Costruzione ed esercizio di impianto di produzione di energia elettrica da fonte eolica "Venosa" di potenza in massima immissione pari a 39,6 MW e relative opere connesse da realizzarsi nei comuni di Venosa, Maschito e Montemilone (Pz).

Relazione di controdeduzione alle osservazioni da parte di ARPA

F0624GR01A

Figura 1: DPA relativa al CASO LIMITE (valori calcolati con l'ausilio del software Magic)

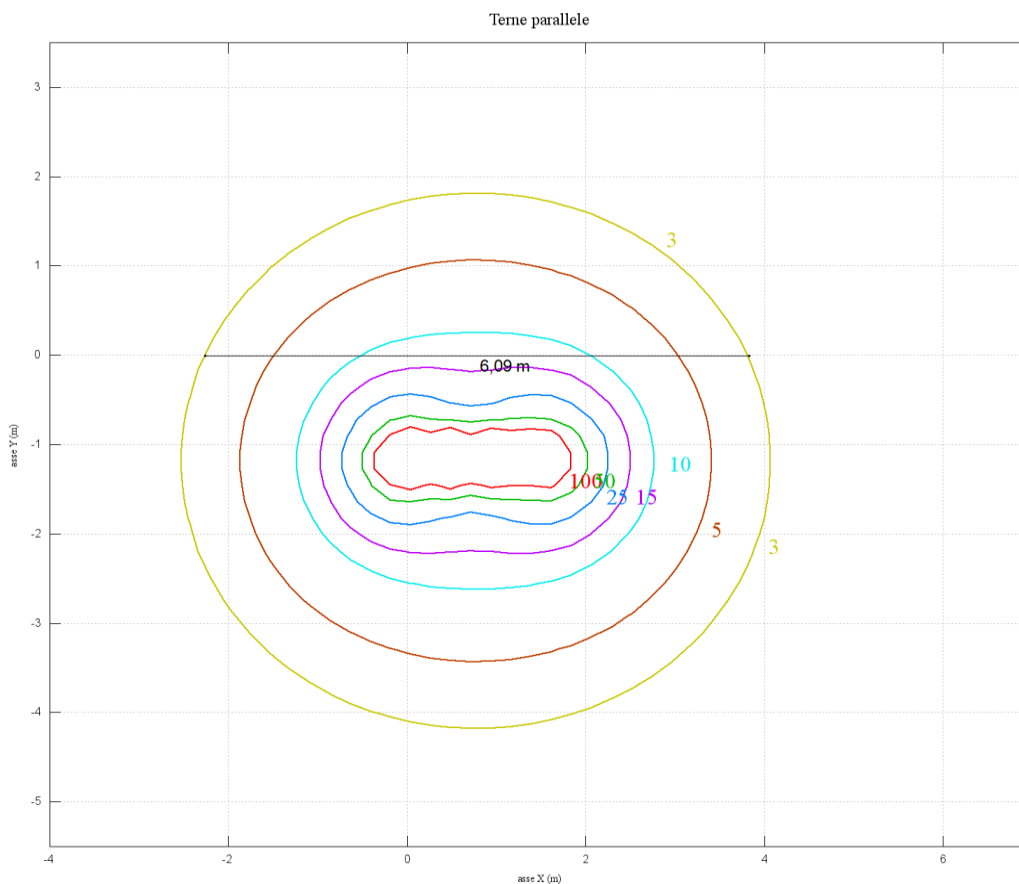
Richiesta E.7. *Valutazione dell'effetto cumulativo con eventuali altri progetti in corso di autorizzazione ovvero autorizzati e realizzati o non ancora realizzati e valutazioni puntuali in prossimità dei ricettori e delle relative pertinenze, che tengano conto della destinazione d'uso e delle distanze con le opere riconducibili ai vari progetti.*

Richiesta E.8. *Elaborazione di planimetria, su base cartografica in scala adeguata, con la rappresentazione delle opere in progetto e di quelle riconducibili agli altri impianti che generano l'effetto cumulo, con l'identificazione di tutti i ricettori e le relative aree di pertinenza, con la rappresentazione delle distanze di prima approssimazione (DPA) e delle fasce di rispetto.*

Constatato che non esiste la possibilità di estrarre informazioni georeferenziate circa i percorsi dei cavidotti presenti nell'area: né il MASE né la Regione Basilicata mette a disposizione tali informazioni né con riferimento agli impianti FER né, tantomeno, con riferimento alle reti elettriche BT ed MT a servizio dei centri urbani, si è optato per simulare lo scenario cumulativo relativo all'impatto e.m. sulla base di approccio di **"CASO PEGGIORE"**.

In particolare la valutazione è stata fatta nell'ipotesi che su una sede stradale di larghezza media pari a 5 metri il numero massimo di terne affiancabili è pari a 4, pertanto è stata ipotizzata la presenza di ulteriori 2 terne, aventi la medesima corrente e caratteristiche tecniche di quelle di progetto, parallele alle terne relative all'impianto in esame.

Dalla verifica delle fasce di rispetto, effettuata sulla base di tali considerazioni, risulta che la DPA cumulata dovuta al parallelismo di 4 terne è pari a circa **6 metri** e dunque l'esposizione ai campi elettrici e magnetici generati dagli elettrodotti è circoscritta alla sede viaria.
